पत्रांक— 654 / FP/UK/ROAD/21335/2016 : देहरादून: दिनांक: 4 सितम्बर, 2021

विषय:— जनपद—उत्तरकाशी में राज्य योजना के अन्तर्गत विकास खण्ड चिन्चालीसौड के बन्गांव चापड़ा—कसलाना मोटर मार्ग का विस्तार कार्य निर्माण हेतु 7.152 हे0 वन भूमि का गैर वानिकी कार्यों हेतु लोक निर्माण विभाग को प्रत्यावर्तन।

FP/UK/Road/21335/2016

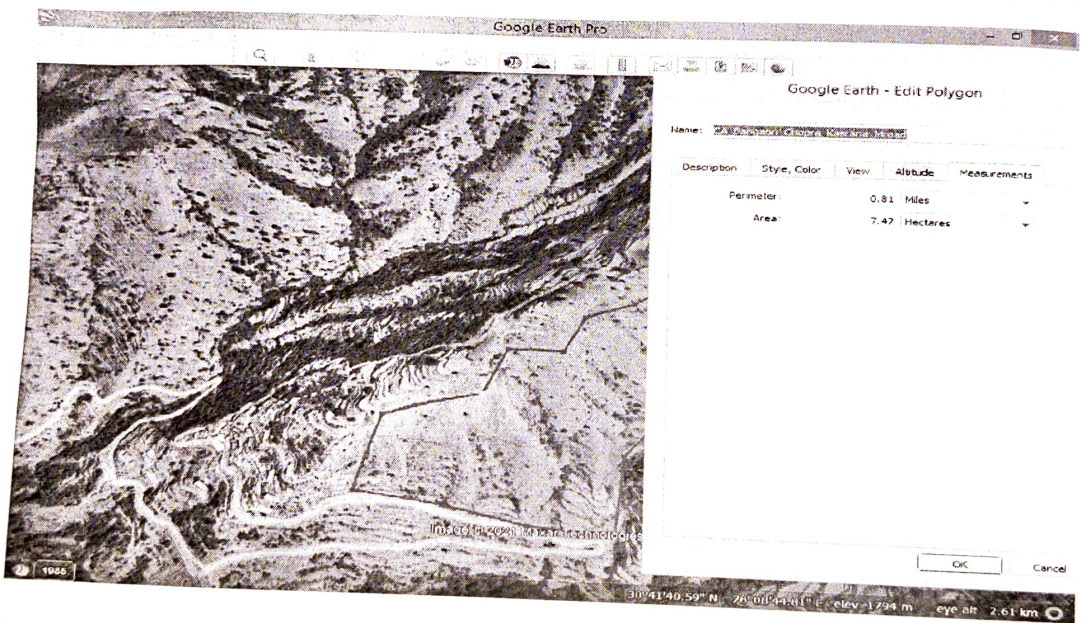
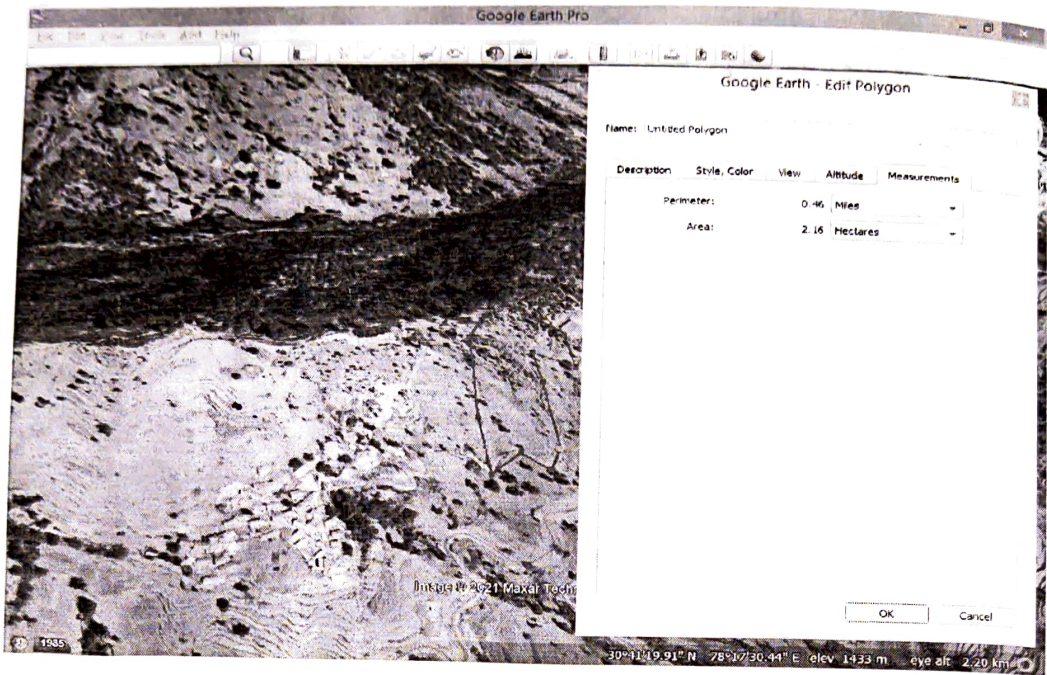
For point no. 5- Still 1.525 ha land is found mentioned in the FRA Certificate, DLC proceeding in the uploaded FRA certificate at Para K in Form A, Part I.(screenshot is attached for your reference)

Kindly do the necessary rectification as per the EDS of RO, MOEFCC, GOI.
